工程指示 / 要求簡箋(E.I.)

工程指示編號：EI / 9792 / 18

工程名稱：觀塘裕民坊

工程項目：樣辦窗 T2M 百葉 plenum 加鋁角

(Plenum Box)

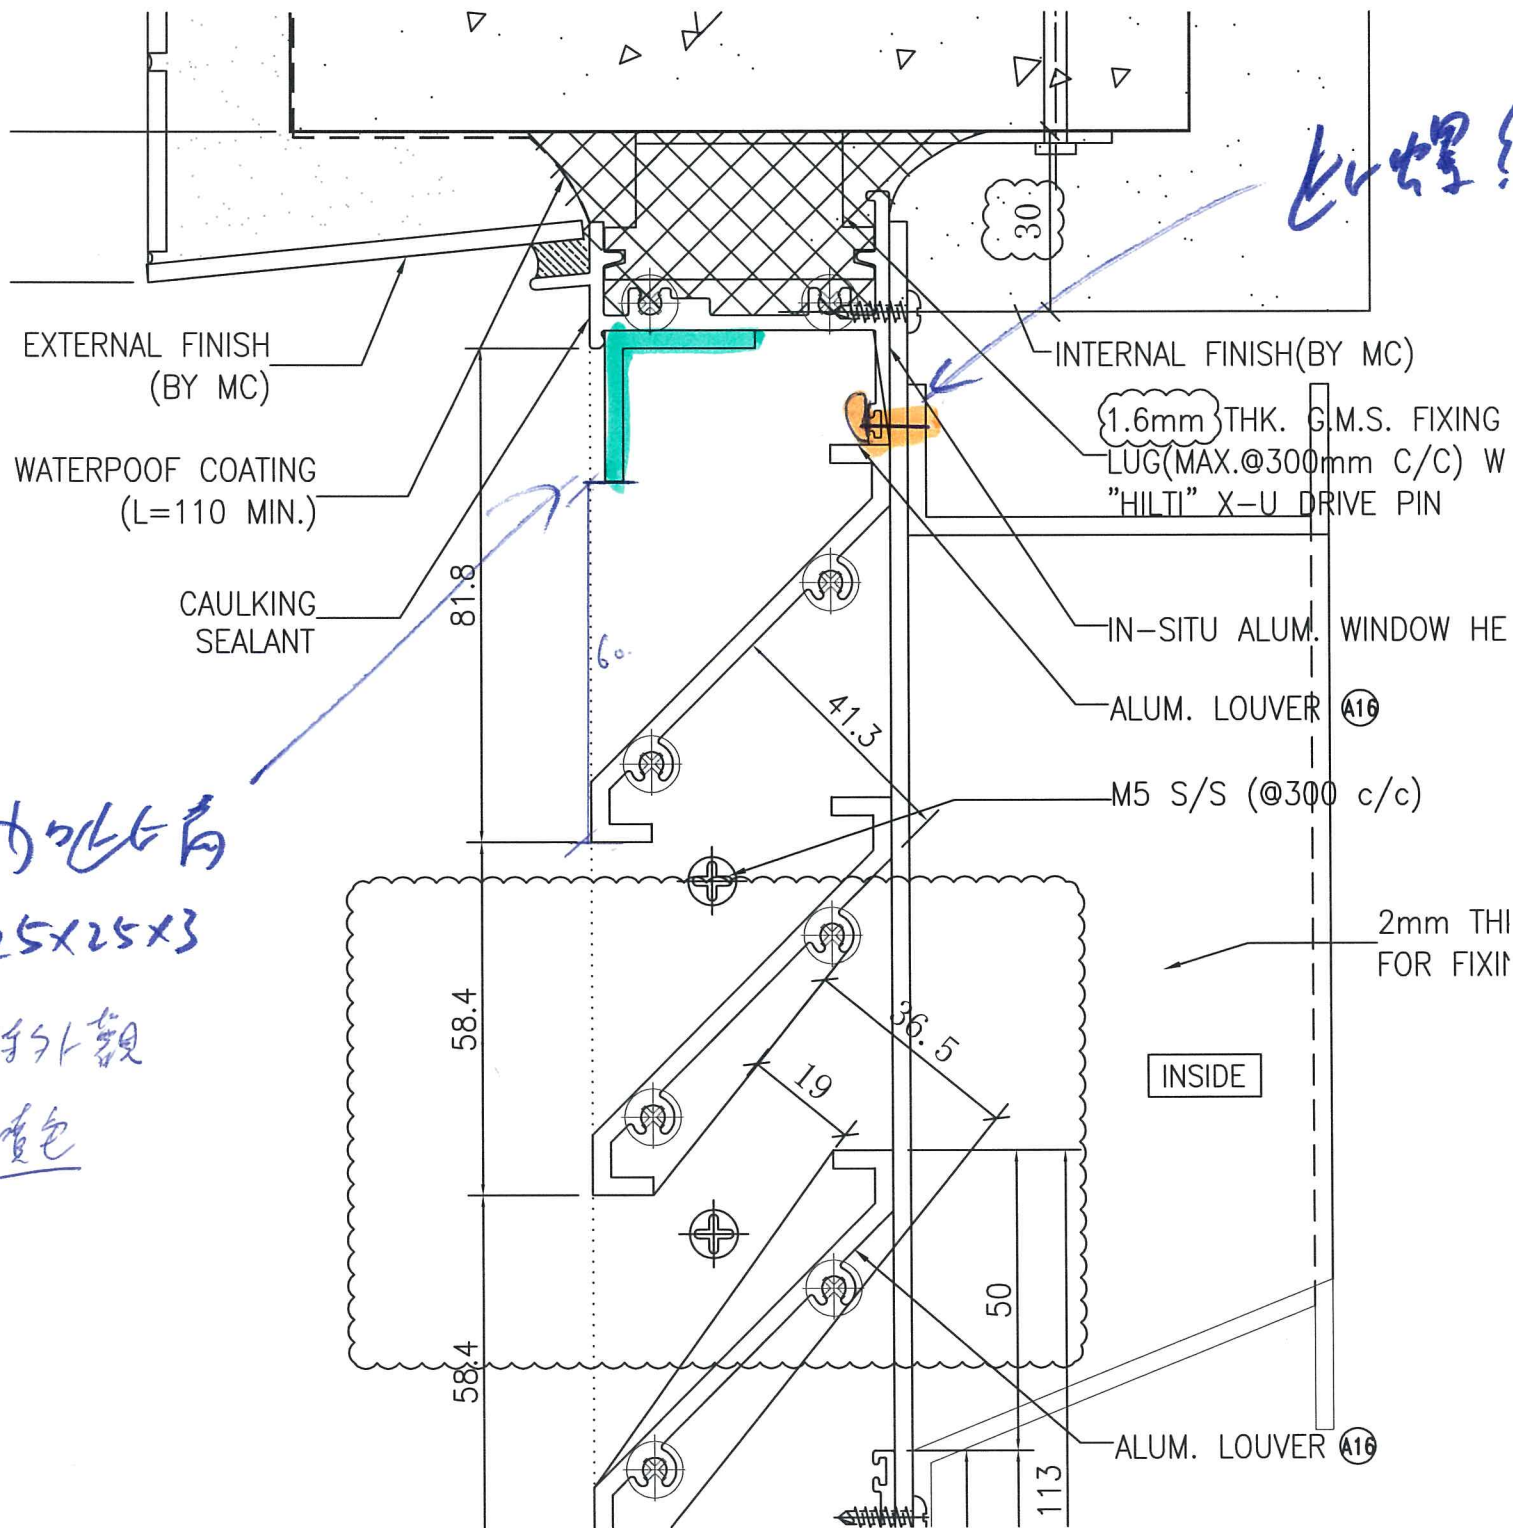
因現場裝 plenum 箱後，螺絲突出，影響外觀

現要加修鋁角遮擋，外觀用

此螺絲見左

安裝室內風咀收羅絲後、室外見羅絲

永林：請提供加工圖供廠補回 EI9712，T2M 2 隻樣板窗用鋁角(廠自噴色) ~~送~~ 送樣處

加此角
25x25x3

維持外觀
型噴色
